# B 293, Ortsumgehung Jöhlingen

Darstellung der Änderungen in Unterlage 5 Blatt 4a (nur nachrichtlich)

05 Lageplan Blatt 4 Deckblatt a:

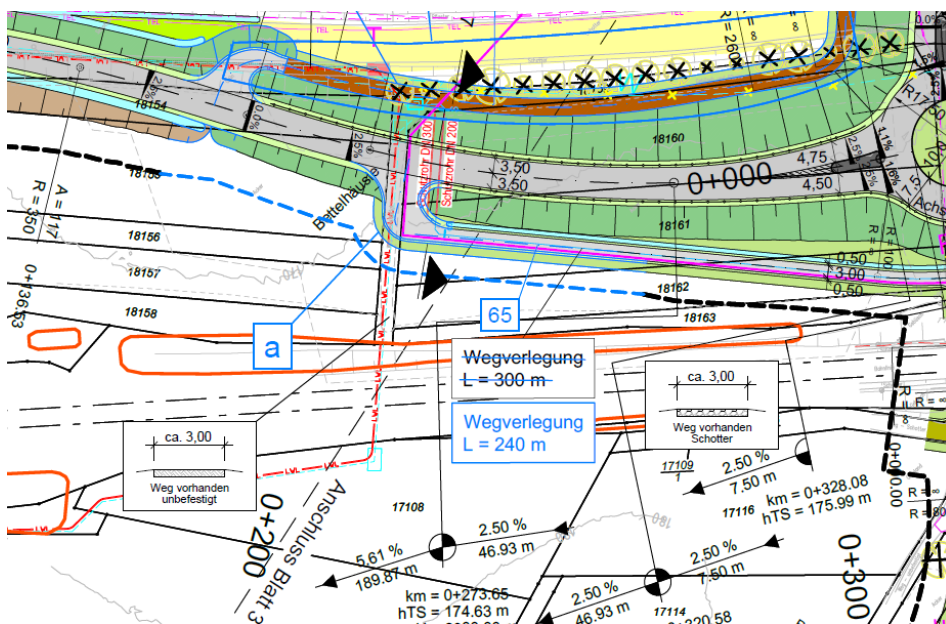
Einmündung des Wirtschaftswegs westlich L 559n um ca. 45 m nach Süden verschoben, damit geringerer Eingriff in die für das Feuerwehrhaus vorgesehene Fläche.

5 Lageplan Blatt 4 Deckblatt a:

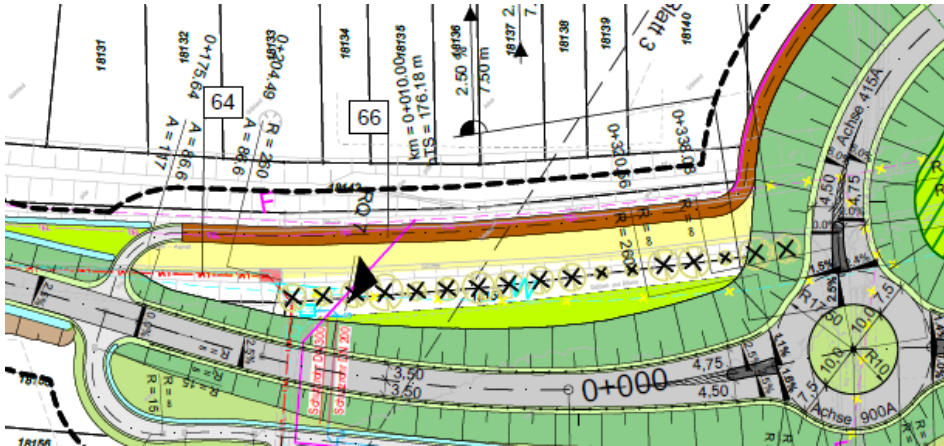
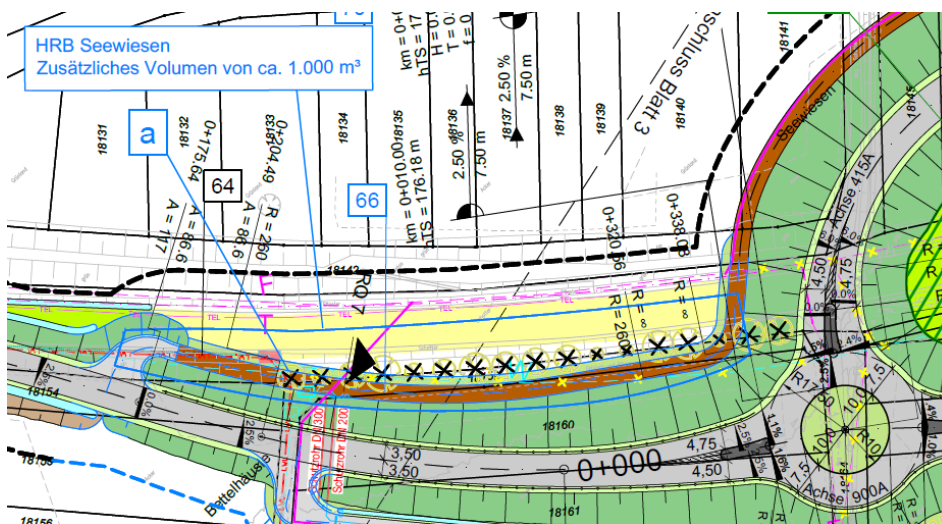
Der Ausgleich für den Retentionsraumverlust des HRB Seewiesen ist in Abstimmung mit der Gemeinde im Bereich der vorhandenen Dammscharte zwischen dem HRB und der L 559n vorgesehen. Die Überlaufschwelle wird angepasst bzw. verlegt. Der Wirtschaftsweg östlich der L 559n wird an den Rand der Erweiterungsfläche verschoben.

5 Lageplan Blatt 4 Deckblatt a:

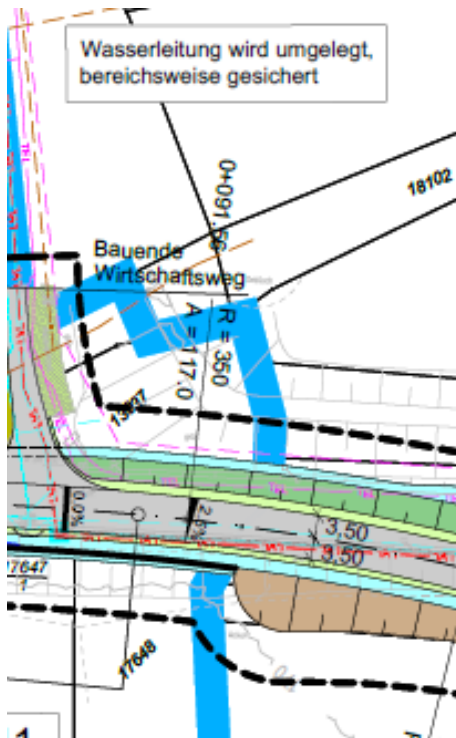
Verdeutlichung, welche Leitung gemeint ist, durch Bezugslinie zwischen lfd. Nr. 43 (mit Beschrieb) auf die dargestellte Wasserleitung
